Oggetto: [ID_VIP: 10464] **ISILI (SU) - Progetto per la realizzazione di un impianto fotovoltaico per la produzione di energia elettrica da fonte solare in località "Perd'e Cuaddu", della potenza pari a 24,195 MWp, e delle relative opere di connessione alla RTN – Progetto Definitivo.**
Procedura riferita al Decreto legislativo n. 152 del 2006 – VIA (art. 23 – PNIEC)
Proponente: Sardinia Solar Energy Isili S.r.l.
DOCUMENTAZIONE INTEGRATIVA APRILE 2024 – Parere tecnico istruttorio della Soprintendenza speciale per il PNRR – Integrazione.

In riferimento al progetto in argomento e facendo seguito al parere tecnico istruttorio reso da questa Soprintendenza speciale per il PNRR con nota prot. n. 4335 del 06/02/2024 (Allegati nn. 1_X), in senso parzialmente favorevole alla dichiarazione di compatibilità ambientale, si comunica quanto segue al Ministero dell'ambiente e della sicurezza energetica, in qualità di autorità competente, a riscontro della

Oggetto: [ID_VIP: 10464] **ISILI (SU) - Progetto per la realizzazione di un impianto fotovoltaico per la produzione di energia elettrica da fonte solare in località "Perd'e Cuaddu", della potenza pari a 24,195 MWp, e delle relative opere di co

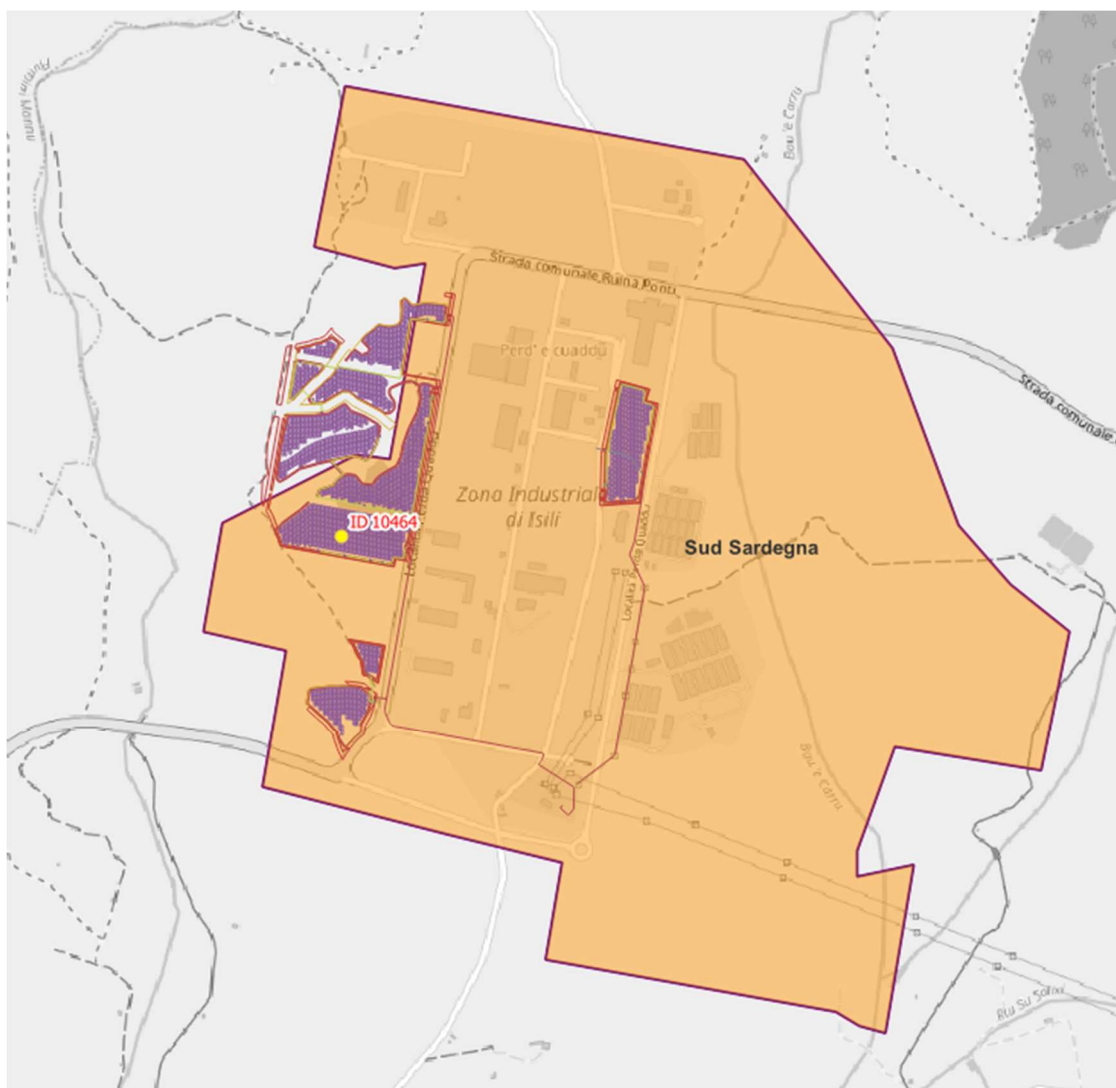
CONSIDERATO che il Piano paesaggistico regionale – Primo ambito omogeneo, nel suo *Assetto ambientale*, classifica le aree interessate dal progetto di cui trattasi come descritto dalla Soprintendenza Archeologia, belle arti e paesaggio territorialmente competente con il parere endoprocedimentale del 19/12/2023 (Allegato n. 1): "... B.1.1.d Norme di attuazione del PPR gravanti sull'area di intervento [-] *Assetto ambientale -Componenti ambientali: Parte dell'impianto ricade in aree classificate dal PPR tra le "aree ad utilizzazione agro-forestale" della fattispecie "colture erbacee specializzate", parte in aree classificate come "aree seminaturali" della fattispecie "praterie" e parte classificate come "aree naturali e sub-naturali" della fattispecie "boschi". Disciplina delle "aree ad utilizzazione agro-forestale" (art. 29 delle NTA), prevede che la pianificazione settoriale e locale si conformi alle seguenti disposizioni: "vietare*

trasformazioni per destinazioni e utilizzazioni diverse da quelle agricole di cui non sia dimostrata la rilevanza pubblica economica e sociale e l'impossibilità di localizzazione alternativa, o che interessino suoli ad elevata capacità d'uso (..)". Disciplina delle "aree seminaturali" (art. 26 delle NTA), sono vietati "gli interventi edilizi o di modificazione del suolo ed ogni altro intervento, uso od attività suscettibile di pregiudicare la struttura, la stabilità o la funzionalità ecosistemica o la fruibilità paesaggistica, fatti salvi gli interventi di modificazione atti al miglioramento della struttura e del funzionamento degli ecosistemi interessati, dello status di conservazione delle risorse naturali biotiche e abiotiche, e delle condizioni in atto e alla mitigazione dei fattori di rischio e di degrado." Disciplina delle "aree naturali e sub-naturali" (art. 23 delle NTA), è vietato: "qualunque nuovo intervento edilizio o di modificazione del suolo ed ogni altro intervento, uso od attività, suscettibile di pregiudicare la struttura, la stabilità o la funzionalità ecosistemica o la fruibilità paesaggistica", localizzazione alternativa qui non espressa dal Proponente attraverso una concreta comparazione con altri siti, quali ad esempio quelli già edificati o ad effettiva destinazione industriale/artigianale presenti nella medesima area industriale (v. SIA, capitolo 2.4.2.3 Assenza dell'intervento o "opzione zero", ove si ritiene di far prevalere quale ragione per la localizzazione individuata la relativa destinazione urbanistica e non si commisura, invece, la concreta natura dei terreni interessati nella loro configurazione ancora naturale per i Settori nn. 1, 3 e 4; v. il parere endoprocedimentale della Soprintendenza Archeologia, belle arti e paesaggio territorialmente competente del 19/12/2023 - Allegato n. 1: "... Si deve inoltre evidenziare che il perimetro dell'ex Consorzio A.S.I. Sardegna centrale non è interamente ricompreso tra le "Grandi Aree Industriali" individuate nella cartografia del PPR, di cui agli artt. 91-93 delle NTA, e che del proposto impianto soltanto 17 ha su 26 ha ricadono in detta area. Ciò assume rilevanza in quanto gran parte dei 9 ha dell'impianto che risultano esterni alla "Grande Area Industriale" ricadono in aree classificate dal PPR come "aree seminaturali" e "aree naturali e sub-naturali", per le quali è necessario conformarsi alla disciplina di sopra riportata, oltre che in aree boschive ai sensi dell'art. 142 comma 1 lett. g) del D. Lgs. 42/2004. L'area prescelta, benché sotto il profilo urbanistico sia interamente contenuta entro il perimetro dell'ex Consorzio, risulta in massima parte non urbanizzata ed allo stato naturale (ad eccezione del settore Orientale); per contro, nell'area dell'ex Consorzio, che non ha mai prodotto lo sperato decollo del Sarcidano, vi sono ad oggi numerose e vaste aree già dotate delle necessarie urbanizzazioni e del tutto inutilizzate ed inedificate, che sono localizzate all'interno del nucleo consolidato dell'agglomerato. Tuttavia, il proponente motiva le scelte localizzative con argomentazioni apodittiche e predilige collocare gran parte dell'impianto in aree ancora naturali ed esterne al nucleo consolidato dell'agglomerato, nonché esterne, sotto il profilo paesaggistico, al perimetro così come individuato dal PPR, senza riguardo per il consumo di suolo boschivo ..."):

CONSIDERATO che gran parte delle aree interessate dal progetto di cui trattasi (pari, complessivamente, a circa 26 Ha) sono ancora nel loro stato naturale – v. Settori nn. 1, 3 e 4 - , come anche sono esterne alle Grandi Aree Industriali individuate dal Piano paesaggistico regionale, posizionandosi d'altronde anche in aree non congrue con insediamenti produttivi nel senso evidenziato dal Comune di Isili con la nota prot. n. 11162 del 22/11/2023 sopra citata alla lett. d). Tali aree nel loro attuale assetto naturale sarebbero snaturate con l'introduzione di strutture industriali estese planimetricamente e per questo incongrue ed estranee, dovendosi per la loro installazione modificarne la consistenza e naturalezza, ancor più se dovevano costituire fasce a verde nel Piano Regolatore dell'ex Consorzio A.S.I. Sardegna Centrale:

Figura 8.17 - Settore 1 - Area più settentrionale

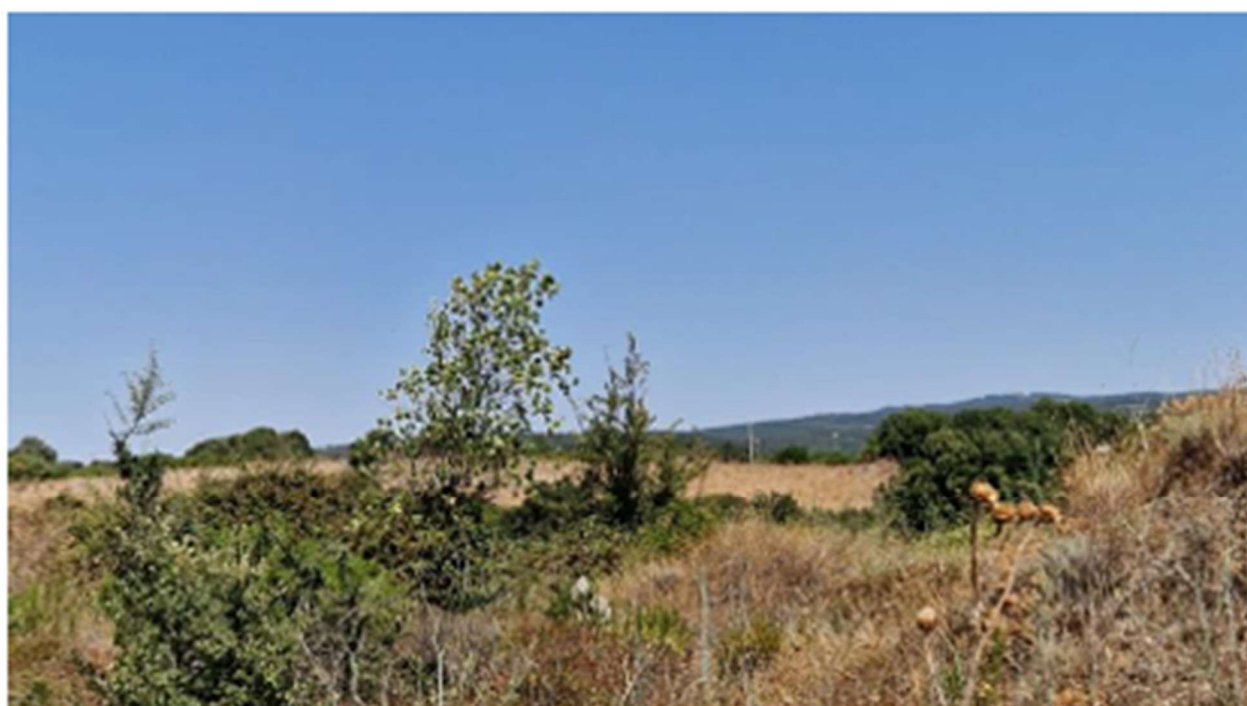
(da *Relazione paesaggistica*, pp. 87, 88, 89, 92 e 93, da cui emerge l'assetto naturale delle aree interessate dal progetto industriale in esame)

Figura 9.3 - Intervisibilità teorica dell'impianto con inserimento di barriere vegetali di mitigazione degli effetti visivi

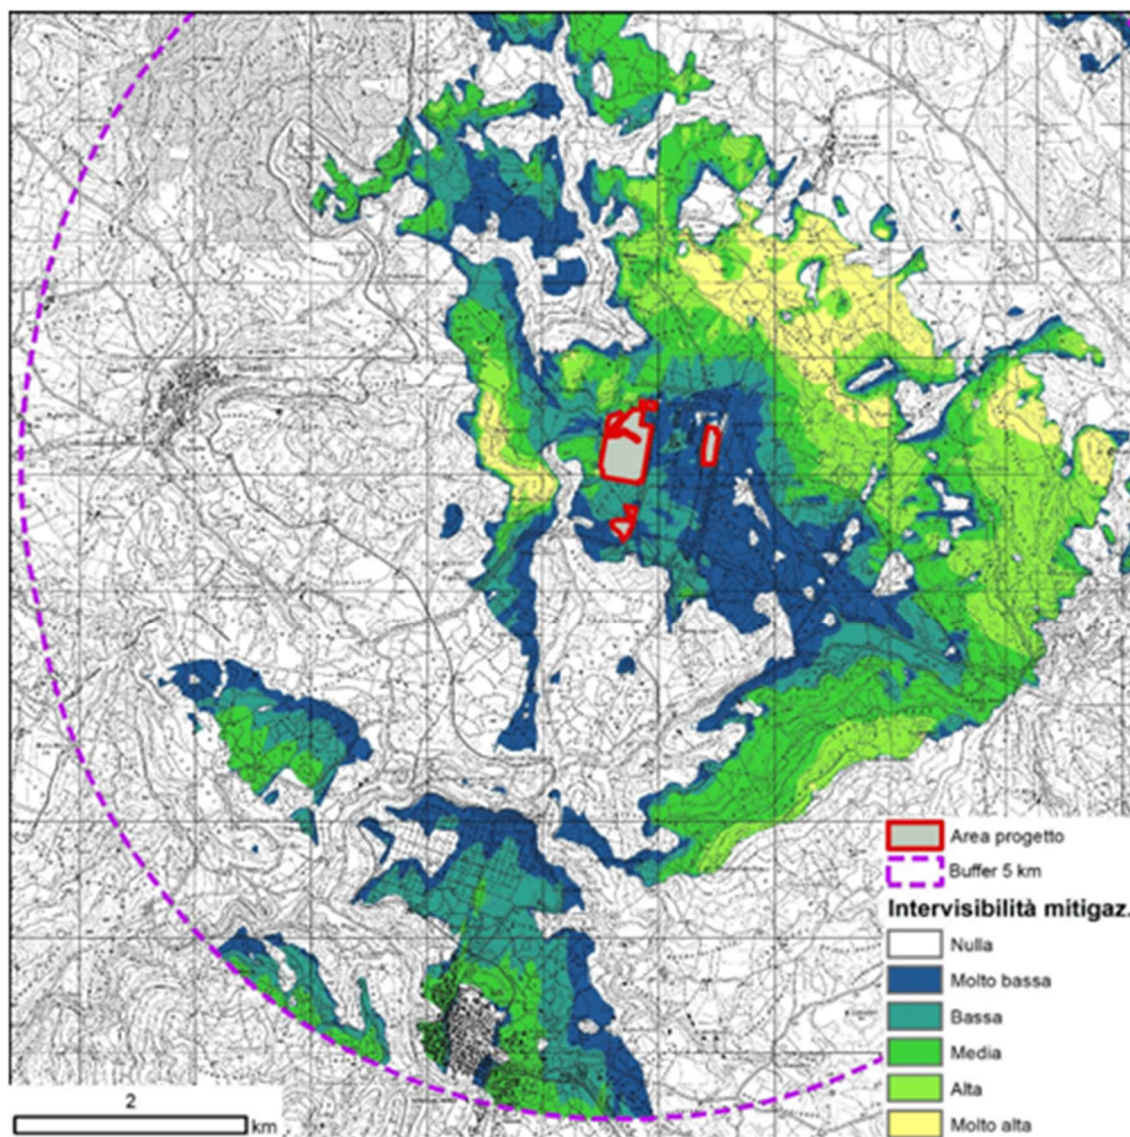
(da *Relazione paesaggistica*, p. 125, immagine da cui emerge che l'impianto industriale di cui trattasi rappresenterebbe comunque una alterazione del contesto di gicacenza per la sua parte ancora nello stato naturale anche nel caso della piantumazione della "barriera vegetale costituita da essenze arboree compatibili con il contesto di progetto lungo il perimetro delle aree di pèrogetto al fine di minimuizzare gli impatti visivi")

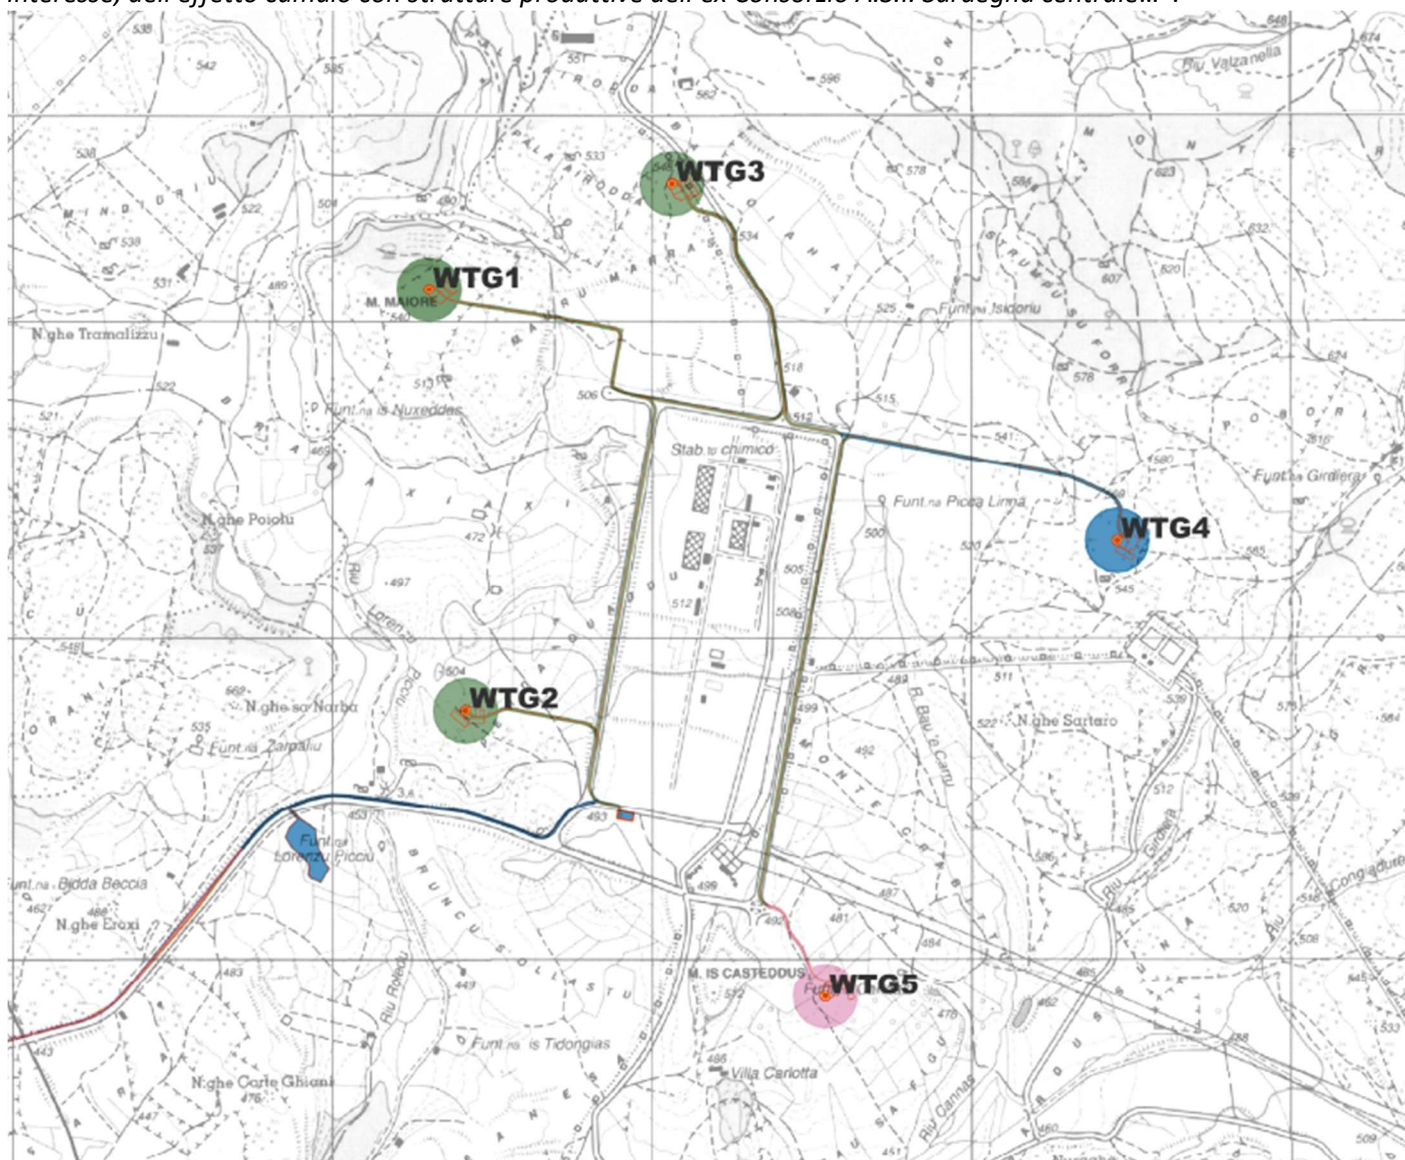
fotovoltaico a Escolca in località Monti Corrogas; - impianto eolico “Nurri”, a circa 7 km di distanza (attualmente in fase di ampliamento, la cui configurazione finale prevede l'istallazione di 18 WTG da 3 MW e la realizzazione di due elettrodotti AT). Vi sono numerose altre proposte, attualmente in iter autorizzatorio, di impianti di grande taglia alimentati da FER sui territori dei comuni finitimi e sull'area vasta: - ID_VIP 10110, impianto agrivoltaico "Serri" dalla potenza di 39,33 MW integrato con sistema di accumulo da 15 MW in Comune di Serri; - ID_IP 7838, impianto agrofotovoltaico "Green and Blue Tuili" della potenza di 15.190 kW in comune di Tuili; - ID_VIP 9606, impianto eolico “Riu Mortoriu” costituito da 12 WTG nei territori comunali di Villanovafranca, Mandas e Gergei; - ID_VIP 9474, impianto eolico “Luminu” costituito da 17 WTG nei territori comunali di Barumini, Escolca, Gergei, Las Plassas e Villanovafranca. La sommatoria di tutti questi impianti alimentati da FER è passibile di generare un impatto significativo negativo sulla componente ambientale culturale e paesaggistica del territorio di riferimento, anche in considerazione, nell'area di interesse, dell'effetto cumulo con strutture produttive dell'ex Consorzio A.S.I. Sardegna centrale...”:

RITENUTO che sia in atto la complessiva trasformazione sostanziale del paesaggio naturale esistente nell'area vasta interessata dal progetto di cui trattasi e, in particolare, nell'areale di progetto – v. i Settori nn. 1, 3 e 4 - ove si collocano anche una serie di beni archeologici. Constatato che le numerose istanze presentate per la realizzazione di estesi impianti FER nel medesimo territorio comporta una vera e propria conversione del territorio, che dal suo assetto anche
